COMUNE DI LAIGUEGLIA

**PROGETTO DI CONSOLIDAMENTO DELLE SPIAGGE DI PERTINENZA DELLE
CONCESSIONI DENOMINATE CAPO MELE, MARINELLA ED ARCOBALENO.
VARIANTE IN CORSO D'OPERA APRILE 2017**

COMPENDIO RELAZIONI

APRILE 2017

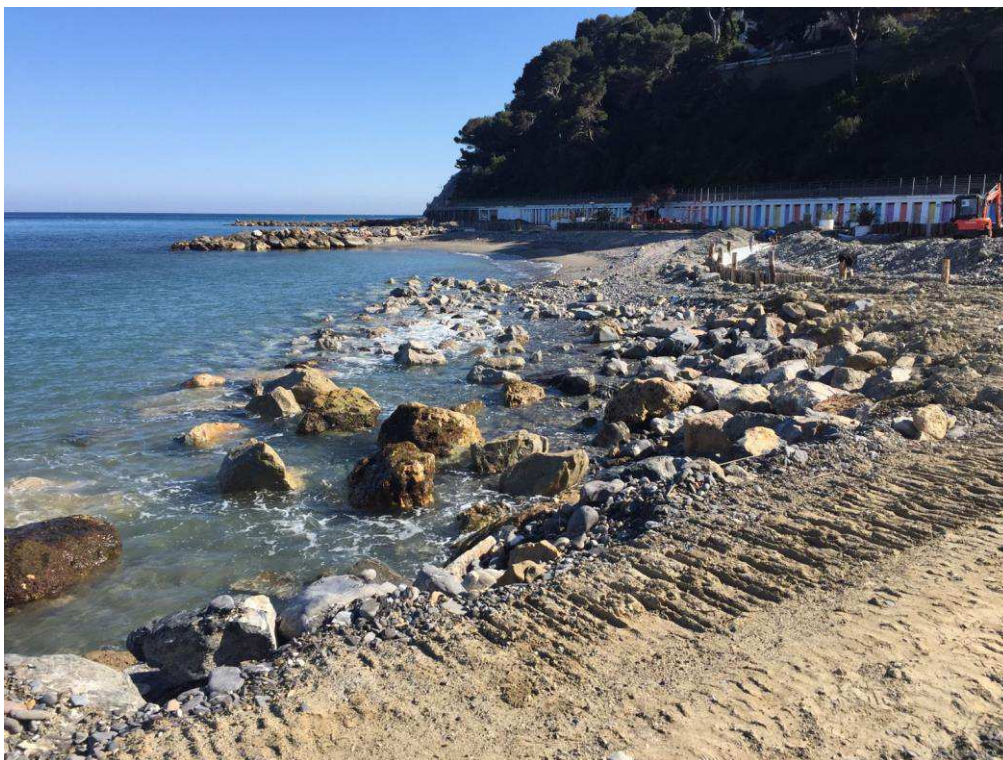
Durante l'estate del 2016 ed il successivo autunno, i gestori degli stabilimenti hanno effettuato ulteriori valutazioni; in particolare quello dei Bagni Capo Mele ha constatato che la spiaggia mentre non riesce a conservare i ripascimenti di sabbia o ghiaia, conserva invece immutato il volume dei ciottoli. Perciò ha modificato il proprio programma di fruizione delle celle comprese tra i pennelli C,D,F, ritenendo di doversi adattare alla disponibilità di una spiaggia in ciottoli possibilmente accompagnata da un ingresso in mare in sabbia fine(vedi pagina seguente); così pure per il pennello G il gestore, dopo aver osservato un aggiramento delle mareggiate alla radice del pennello stesso, ha compreso l'importanza di un ripristino del radicamento lato SW, anche a scapito della possibilità di infissione degli ombrelloni.

Pertanto, dopo verifiche informali anche presso il Settore Ecosistema Costiero Regionale, è stata elaborata la presente variante, che ha per oggetto:

- la cancellazione della previsione dei geotubi già previsti in testa ai pennelli C, D, E
- la limitazione del prolungamento in massi dei pennelli D a soli 5 metri (anziché 10), e la cancellazione del prolungamento del pennello C
- la cancellazione della rotazione del pennello D
- la posa di massi sul lato SW del radicamento del molo G (circa 8 ml di lunghezza, scarpata SW)
- la posa in opera di massi sparsi (entro un perimetro definito) nella prima spiaggia sommersa a SW dei pennelli D ed E, a formazione di un sistema fortemente dissipativo
- la deviazione della testata N della berma radente tra i pennelli C e D, per una lunghezza di circa 10 ml

- la cancellazione del ripascimento della cella tra i pennelli C,D,F

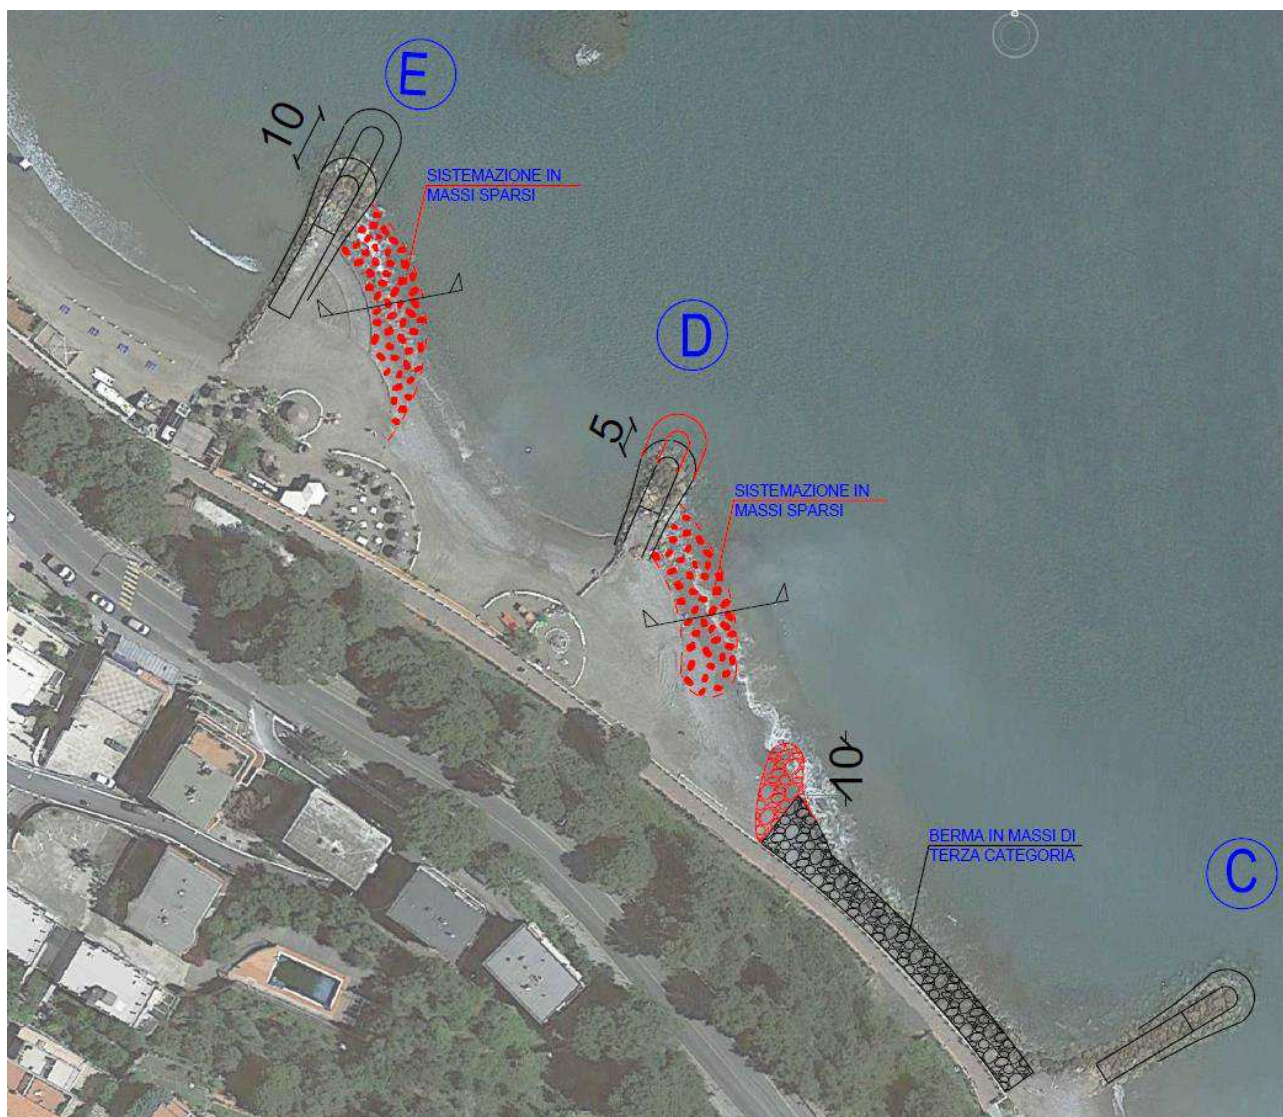
Nel corso delle lavorazioni di cantiere 2017 è stato effettuato un campionamento temporaneo (attualmente salpato in attesa delle eventuali approvazioni del presente progetto) relativo alla posa di massi sparsi nella metà Nord della Cella DE, come da allegato fotogramma.

L'effetto del sistema (il prolungamento in massi del pennello E era già stato realizzato) è stato di immediato deposito di sabbie fini tra gli elementi posati e soprattutto nella metà Sud della cella DE, ove mai si era depositata in passato. Le condizioni meteomarine nelle giornate di prova erano di pressione alta e mare calmo.

L'esito è apparso sperimentalmente molto favorevole, ed ha confermato la genesi della rinnovata prospettiva progettuale. I massi utilizzati per la prova sono di dimensioni ridotte (come visibile nel fotogramma), facilmente amovibili da parte di una mareggiata di intensità medio-alta. Il progetto prevede pertanto che siano di peso superiore alle 3 tonnellate, ovvero massi di volume superiore a 1 mc, con superfici e facce irregolari e quindi non provenienti dalle cave a strati sedimentari dell'Imperiese. I massi dovranno essere disposti con posizionamento a quinconcia in tutte le direzioni, distanziati almeno di una lunghezza pari al loro diametro medio (circa 1.20 m), saranno appoggiati sul ciottolame esistente che forma la spiaggia sommersa in quel tratto di litorale, ed emergeranno dal livello medio mare non più di 0,30 ml. L'area dell'intervento avrà una lunghezza di circa 40 ml ed un'ampiezza di circa 10, secondo la seguente rappresentazione grafica:

I massi da posizionare sono circa 60/70 per ciascuna zona.
